**Modulo per la presentazione delle osservazioni per i piani/programmi/progetti sottoposti a procedimenti di valutazione ambientale di competenza statale**

**Progetto Definitivo del Nuovo collegamento ferroviario Stazione di Bergamo - "Aeroporto Orio al Serio"**  
Proponente: RFI S.p.A. Tipologia di opera: Opere ferroviarie

## TESTO DELL' OSSERVAZIONE

Fig. 2 – estratto da NM2700D26P7CS0000001A

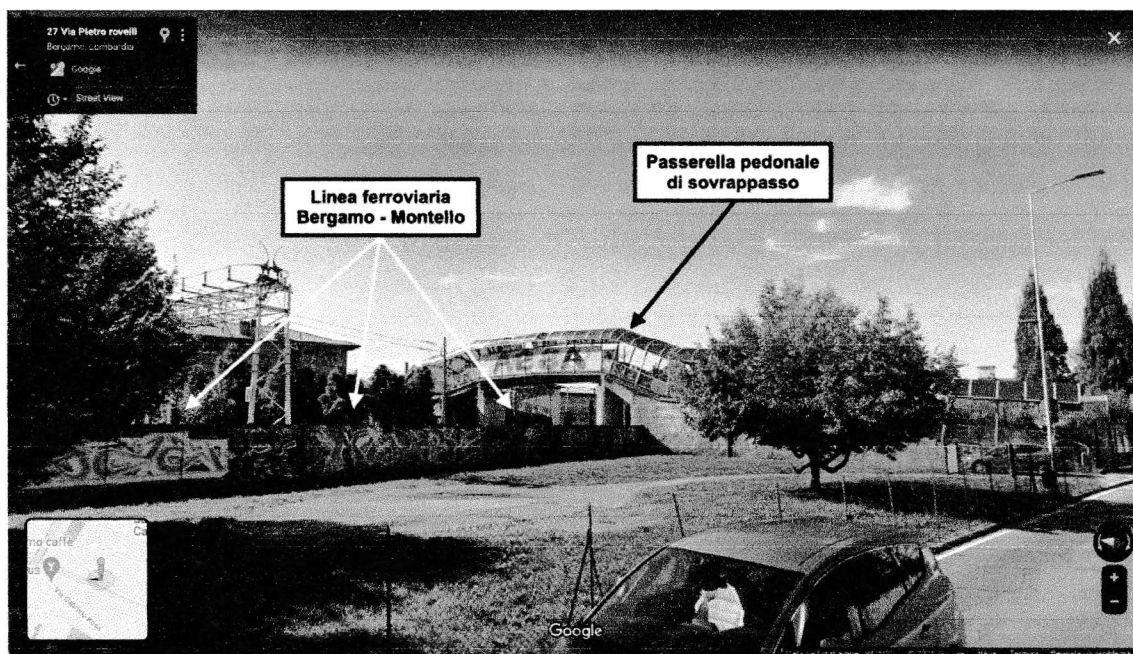
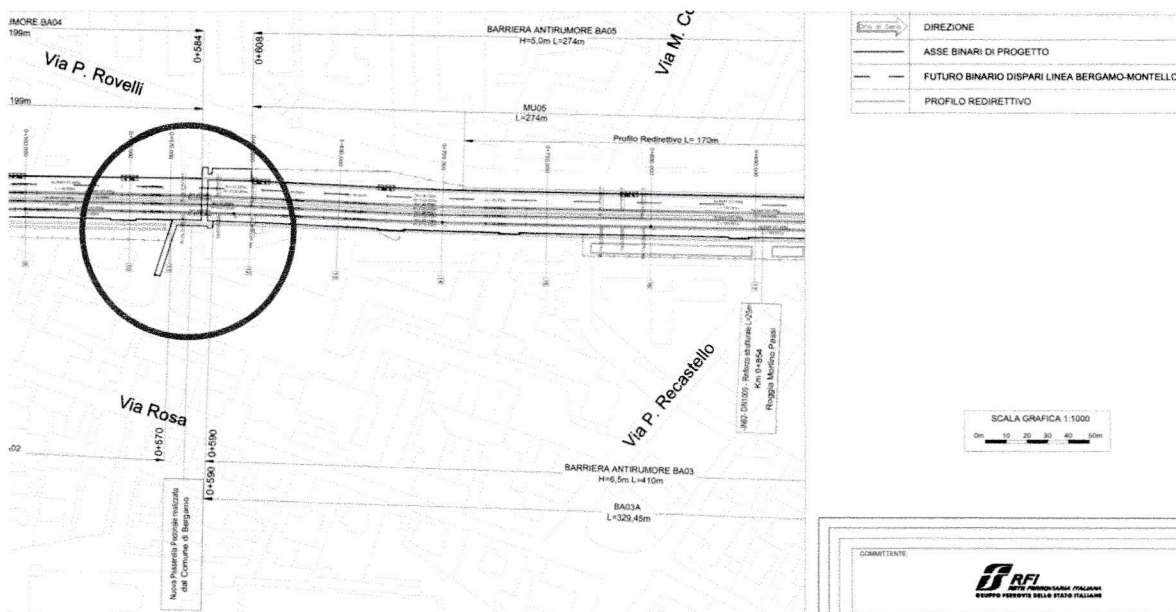
La soluzione progettuale proposta prevede l'abbattimento della passerella pedonale di sovrappasso della ferrovia del Km 0+580 (Fig. 1 e Fig. 2), ora di proprietà di RFI, e la sua ricostruzione da parte del Comune di Bergamo. La passerella è frequentata ogni giorno da ragazzi che si muovono per raggiungere le scuole (primarie e secondarie di primo grado) e da adulti e anziani per i negozi di prossimità e per vivere la quotidianità (raggiungere la farmacia, i negozi di generi alimentari e al dettaglio, i bar, l'edicola, le chiese e i parchi). Occorre inoltre considerare che all'interno del quartiere la socialità è molto sviluppata e la passerella di sovrappasso è uno dei mezzi principali che consente le relazioni.

La mia preoccupazione consta nel fatto che occorra molto tempo prima che un nuovo collegamento pedonale venga realizzato. Infatti, stando al diagramma di GANTT del progetto (documento NM2701D53PHCA0000001A), i lavori della nuova tratta dalle “Attività propedeutiche alla costruzione” (ID 5) alla “Attivazione della linea Bergamo – Orio al Serio” (ID 33) dovrebbero durare 45 mesi cioè circa 4 anni e, ipotesi personale fuori dal GANTT, nel caso il sovrappasso venga realizzato dal Comune di Bergamo a lavori ferroviari terminati, è ipotizzabile che il tempo complessivo di fine lavori sia di 6 anni (Opera di RFI + Passerella a carico del Comune). Di conseguenza i cittadini potrebbero trovarsi ad allungare notevolmente i tempi di percorrenza per tutta la durata dei lavori, stimata nell’ordine di anni. Il tempo attuale di attraversamento della ferrovia tramite la passerella è di 2 minuti su un percorso lungo 100 metri (Fig. 3) mentre, il tempo di attraversamento senza la passerella e con il vicino passaggio a livello che da progetto verrà chiuso (vedi in seguito) è di 13 minuti su un percorso lungo 1100 metri (Fig. 4).

Per quanto sopra, chiedo la possibilità di realizzare il nuovo sovrappasso ferroviario pedonale direttamente a seguito della demolizione di quello esistente. Questo, tenendo in considerazione che l'altro attraversamento pedonale nelle vicinanze, che è garantito dal passaggio a livello del Km 0+890, verrà chiuso.

- a) garantire il continuo della connessione pedonale tra le due parti del quartiere in tempi che sono nell'ordine di mesi e non di anni;
- b) ottimizzare la cantierizzazione delle due opere (Opera di RFI + Passerella a carico del Comune, che potrebbero essere affidate allo stesso appaltatore).

Fig. 5 – estratto da NM2700D26P7CS0000002A

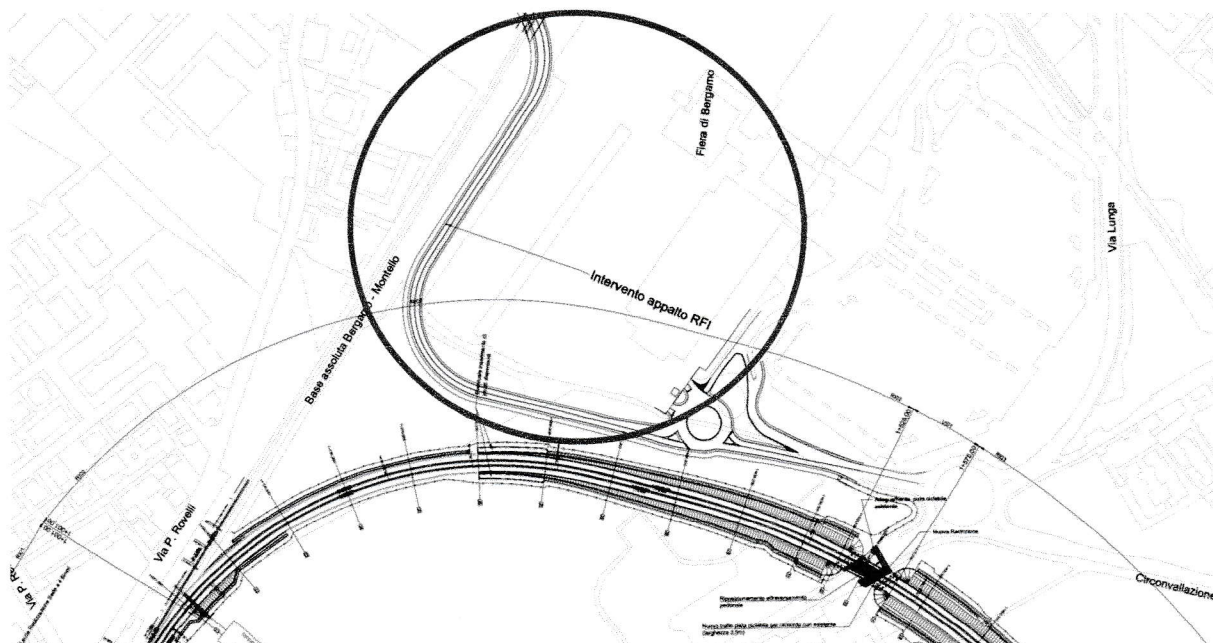
Nel disegno di Fig. 5 è rappresentato il nuovo sottopasso stradale (e immagino anche pedonale) che dovrebbe essere realizzato all'altezza della Fiera di Bergamo. Questa nuova opera, nel disegno è etichettata come "Intervento appalto RFI" (ed in un altro documento, il NM2701D26L5IF0001001A, come "Intervento oggetto di altro appalto") ed è di importanza strategica per la viabilità della città di Bergamo, sia in entrata, sia in uscita; a maggior ragione dopo la chiusura del passaggio a livello del Km 0+890. Non ho trovato ulteriori dettagli riguardo alla sua realizzazione, però auspico che venga realizzata contemporaneamente alla nuova linea Stazione di Bergamo – "Aeroporto di Orio al serio".

- a) garantire il continuo della connessione viaria per autoveicoli tra la zona a sud e la zona a nord della ferrovia che è di importanza strategica per la città di Bergamo, in particolare quando verrà chiuso il passaggio a livello;
- b) ottimizzare la cantierizzazione dell'opera ferroviaria e viaria.

Fig. 6 – estratto da NM2700D26P7CS0000002A

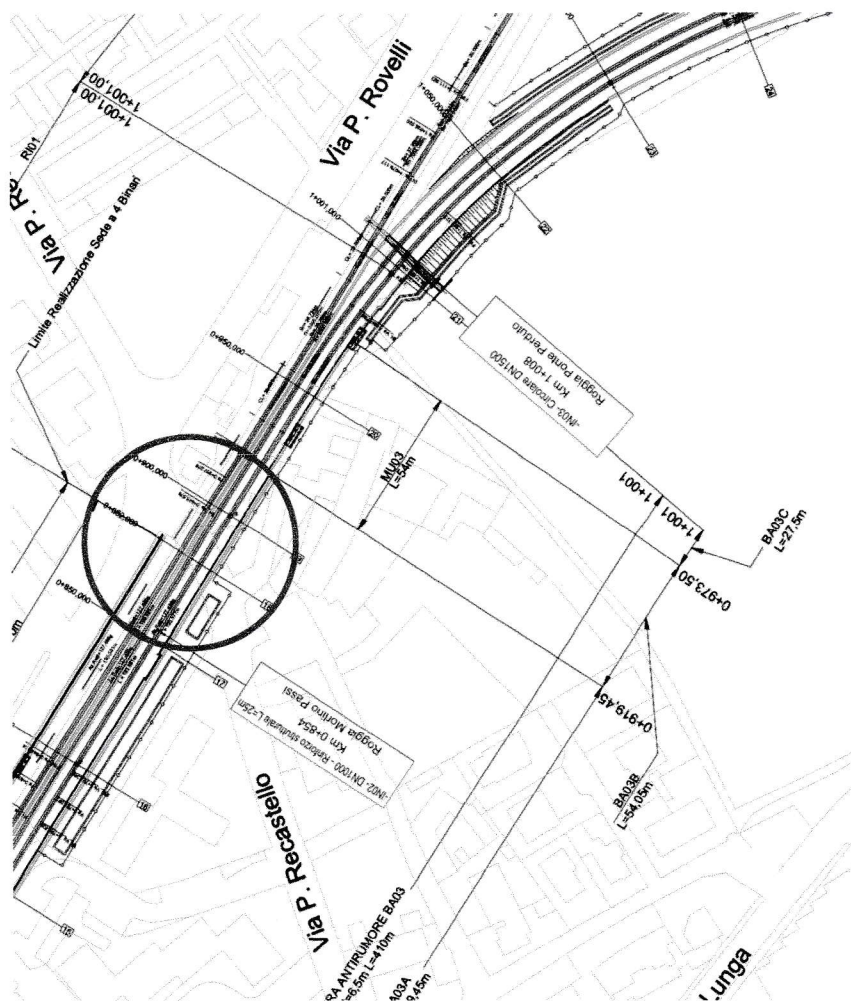
Il passaggio a livello del Km 0+890 verrà chiuso (Fig. 6). Questo attraversamento viario, dal punto di vista ciclopedonale, è molto utilizzato ed ha la stessa importanza di connessione della passerella sopra citata. Ha anche un altro vantaggio: siccome non presenta gradini, questo tratto è preferito da chi utilizza la bicicletta per spostarsi, rispetto a quello della passerella. Occorre precisare che l'attuale passerella, come anche quella nuova che varrà realizzata dal Comune di Bergamo, lungo la maggior parte della struttura presenta gradoni che rendono difficoltoso il percorso per le biciclette.

Per quanto sopra chiedo la valutazione riguardo la possibilità di realizzare un sottopasso ciclopedonale nella zona del passaggio a livello che verrà chiuso.

Avanzo la richiesta di cui sopra senza una valutazione quantitativa ma solo qualitativa dell'opera in oggetto, la quale, considerate la demolizione dell'edificio a ridosso della ferrovia in via Pizzo Recastello e la chiusura della strada, potrebbe godere degli spazi fisici per essere realizzata.

Fig. 7 - estratto da NM2701D53P6SI0000001A

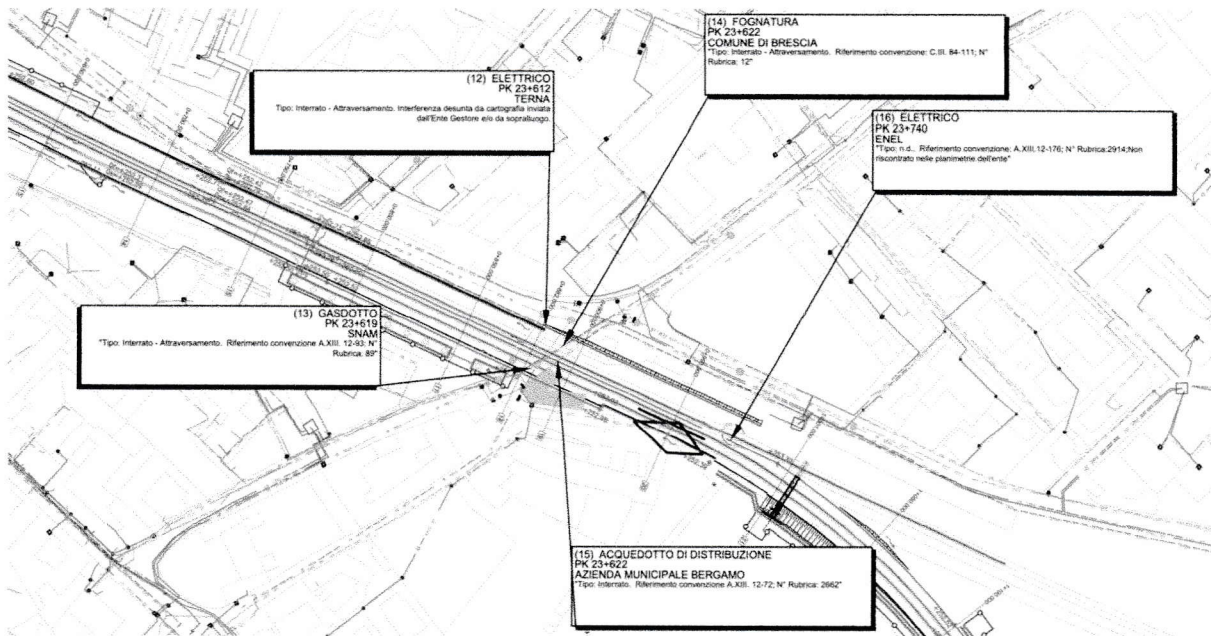
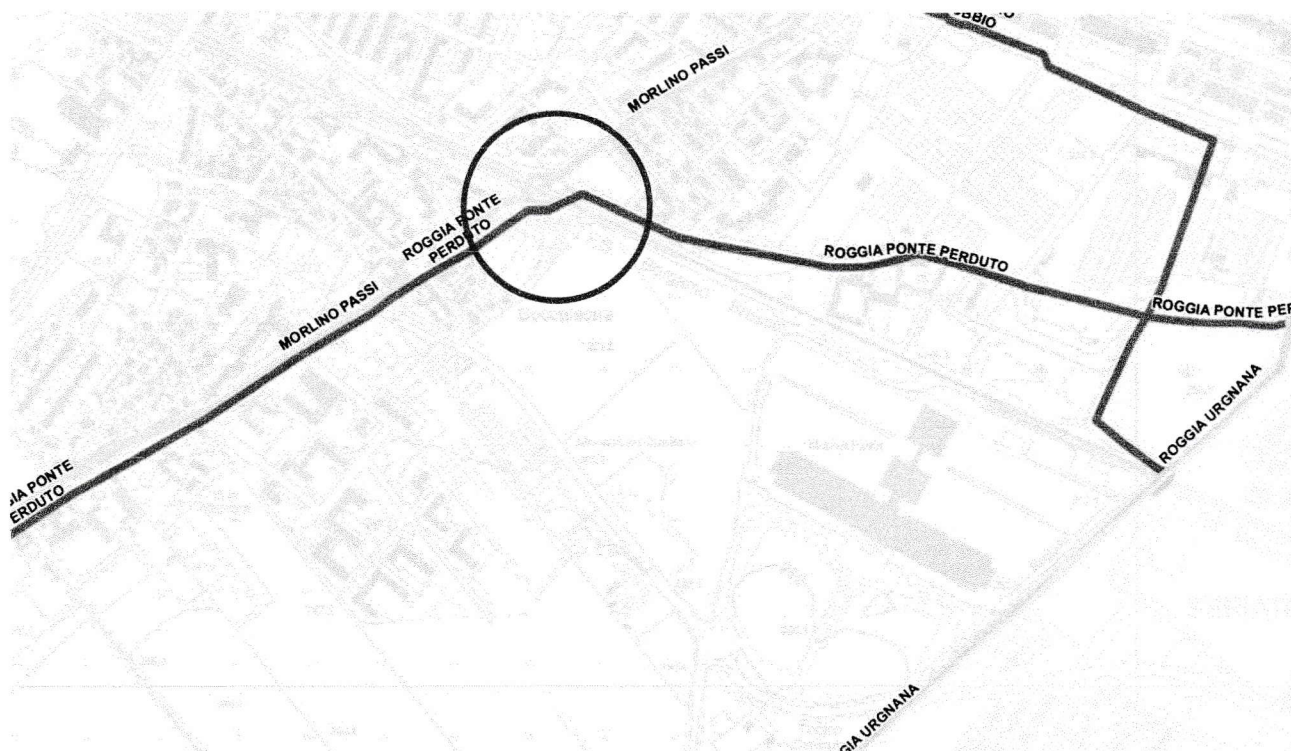
Come si può osservare dalle Fig. 7 e Fig. 8, il sottosuolo della zona del passaggio a livello è caratterizzato da diversi sottoservizi e da due rogge che sono la Morlino Passi e la Ponte Perduto.

La proposta, di natura puramente intuitiva, prevede un sottopasso in asse con via Pizzo Recastello e l'attuale passaggio a livello. Questa connessione garantirebbe un forte collegamento tra le due zone densamente popolate del quartiere. Però, come si nota dalle carte delle Fig. 7 e Fig. 8, è di difficile realizzazione, in quanto sotto al passaggio a livello e in sua prossimità si trovano il gasdotto, la fognatura, l'elettrodotto e la roggia Morlino Passi.

Fig. 9 – estratto da NM2701D53P6SI0000001A con proposta nuovo sottopasso ciclopedonale

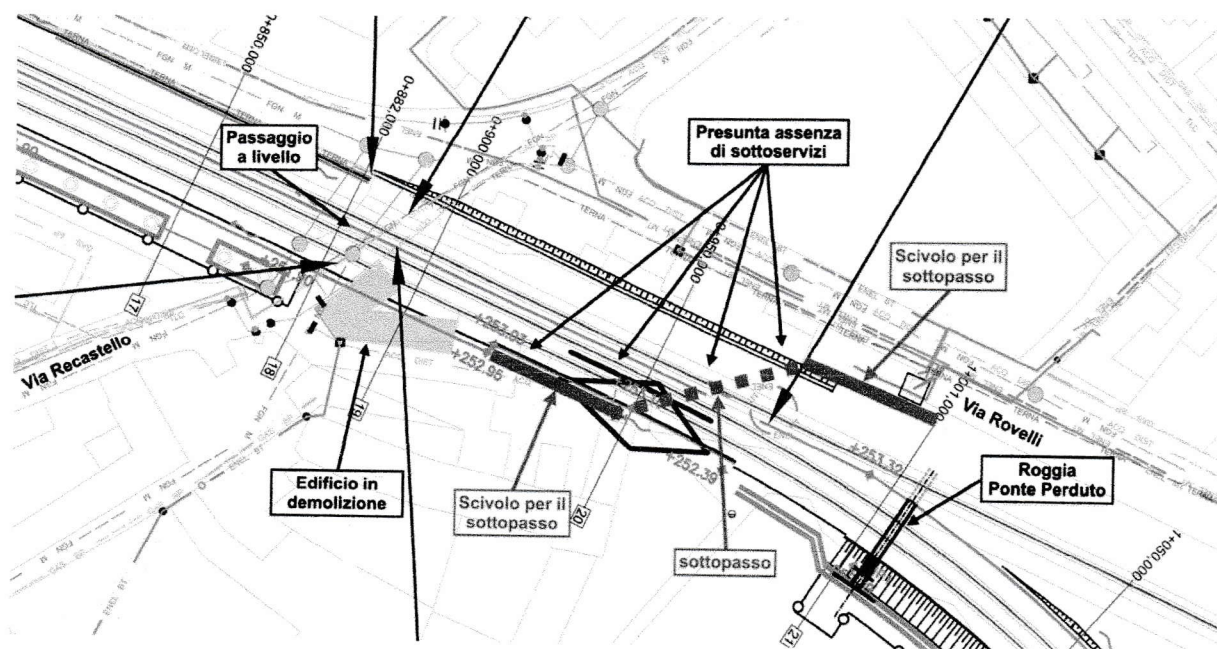
La Fig. 9 illustra la proposta, più realizzabile, che prevede un sottopasso ciclopedonale obliquo a sud-est del passaggio a livello ed ha il vantaggio di essere in una zona che non presenta importanti sottoservizi. L'unico vincolo potrebbe essere dovuto alla roggia Ponte Perduto, che però potrebbe essere canalizzata in modo differente nel caso ce ne fosse il bisogno. Inoltre, sul lato sud della ferrovia (via Recastello), con la demolizione dell'edificio evidenziato, si crea spazio mentre, sul lato nord (Via Rovelli) non ci sono importanti manufatti. L'unico ostacolo potrebbe essere un apparato elettrico chiamato "ENEL MT" sotto all'attuale binario per Montello che però, come si legge dall'etichetta in Fig. 7, "Non è riscontrato nelle planimetrie dell'ente".

A conclusione di questo paragrafo sulle Osservazioni agli aspetti progettuali, chiedo che possa essere presa in seria considerazione la Soluzione 2 del sottopasso ciclopedonale a sud-est del passaggio a livello come da Fig. 9.

Fig. 10 – via Recastello

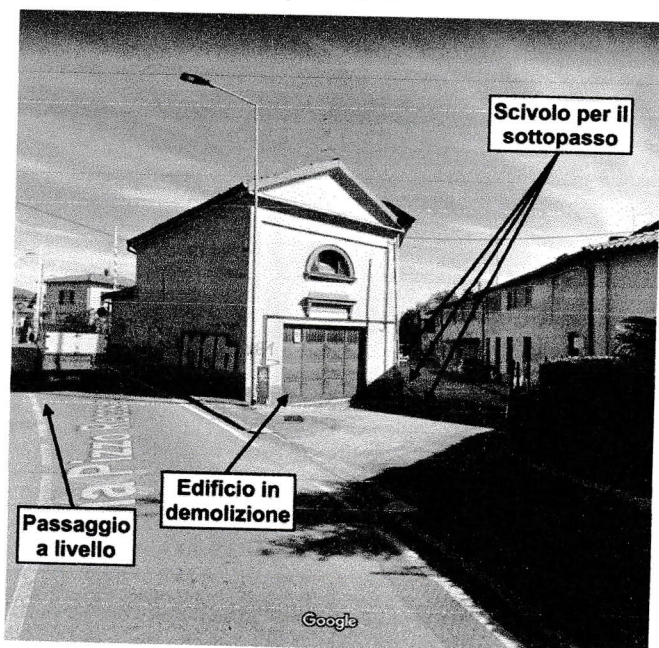
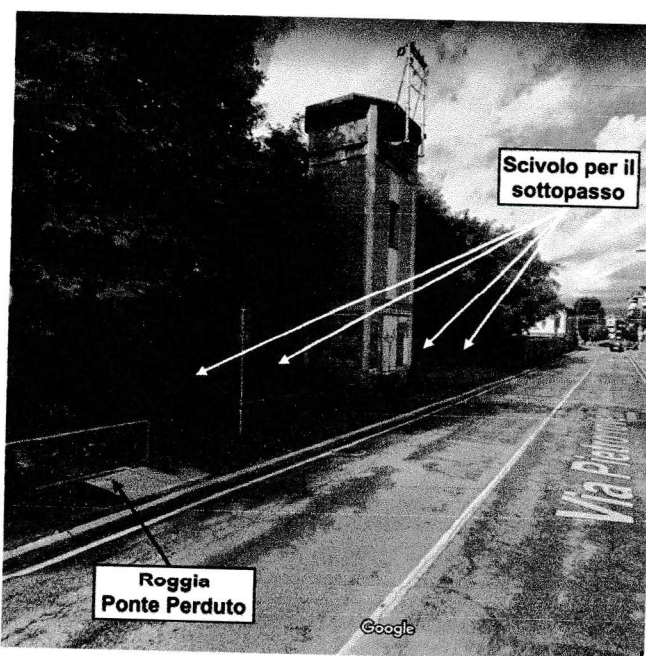
In Fig. 10 (Via Recastello) e in Fig. 11 (via Rovelli) sono esplicitate le zone nelle quali posizionerei gli scivoli per il sottopasso ciclopedonale.

Fig. 12

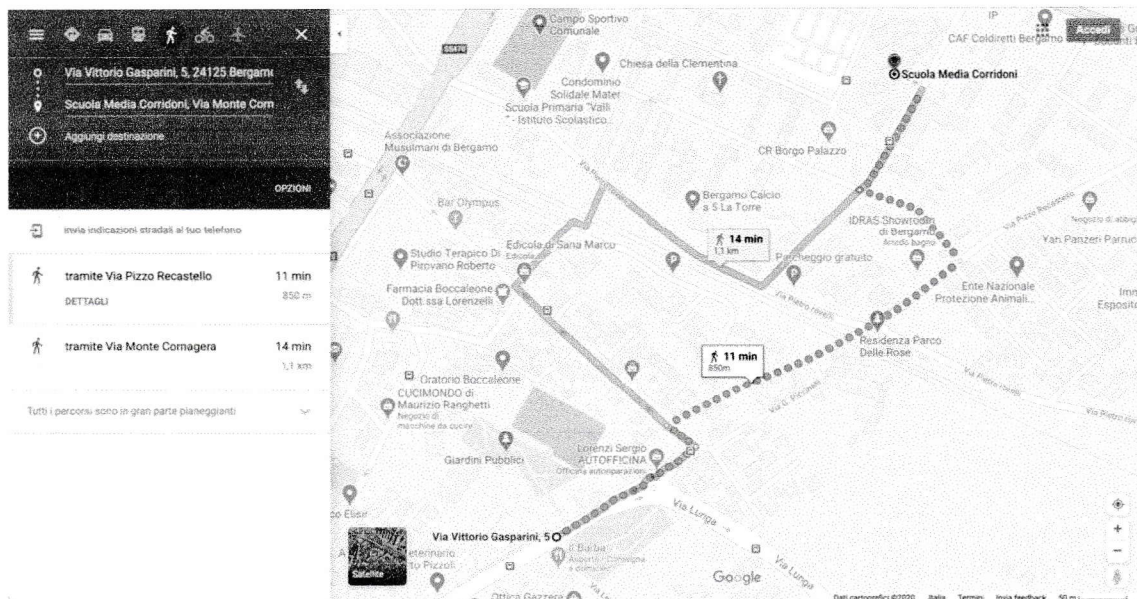
Ad esempio, un ragazzo che abita nella centralissima via Vittorio Gasparini, 5 del quartiere di Boccaleone a Bergamo vuole raggiungere, a piedi, la scuola secondaria di primo grado di via Monte Cornagera, 5. Il ragazzo, nella normalità, raggiunge la scuola attraverso il passaggio a livello con un tempo di percorrenza di 11 minuti in 850 metri di percorso. Nel caso di attraversamento sulla passerella il tempo di percorrenza sale a 14 minuti in 1100 metri di percorso (Fig. 12). Ricordo che il progetto di RFI prevede la demolizione della passerella, successivamente ricostruita dal Comune di Bergamo, e la chiusura del passaggio a livello.

Fig. 13

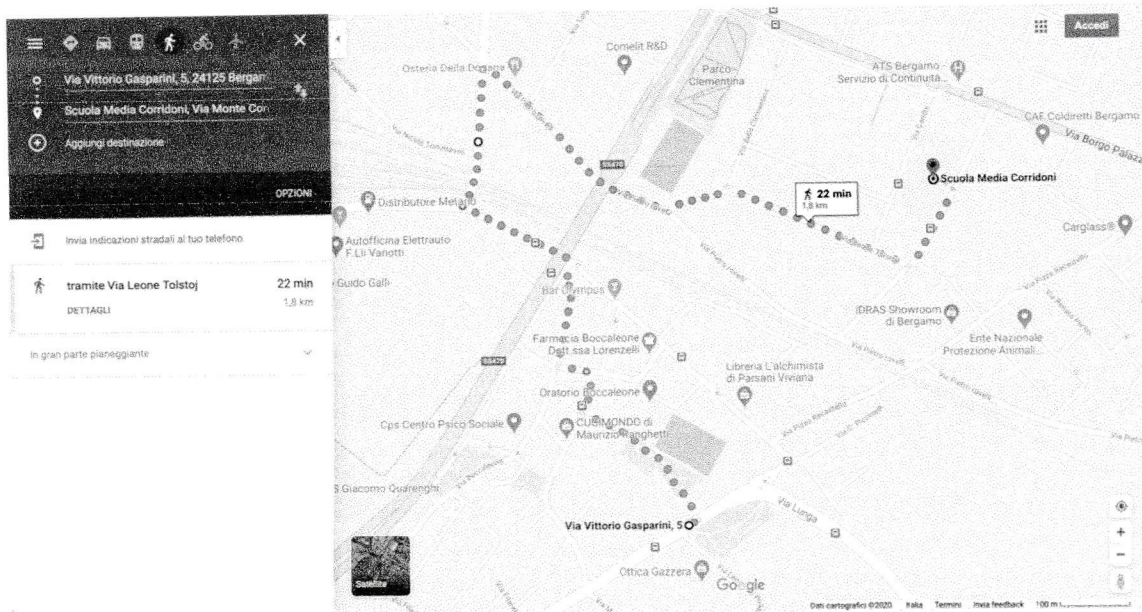
Il tempo di percorrenza per raggiungere la scuola attraverso il più breve ed unico collegamento disponibile, cioè quello del ponte di via Alfredo Piatti, è di 22 minuti in 1800 metri di percorso (Fig. 13). Quindi raddoppia rispetto all'attuale.

In conclusione, per un periodo di tempo che, per ipotesi, potrebbe raggiungere i 6 anni, il ragazzo dovrà passare per il ponte di via Alfredo Piatti e impiegherà il doppio del tempo, rispetto all'attuale, per raggiungere la scuola. Inoltre, il ragazzo, per una parte del percorso respirerà gli inquinanti prodotti dagli autoveicoli che notoriamente, in orario di punta, congestionano le vie interessate; a maggior ragione con la chiusura del passaggio a livello. Nello specifico: via Rosa, via Piatti e via Rovelli; come si può osservare dalla Fig. 13.
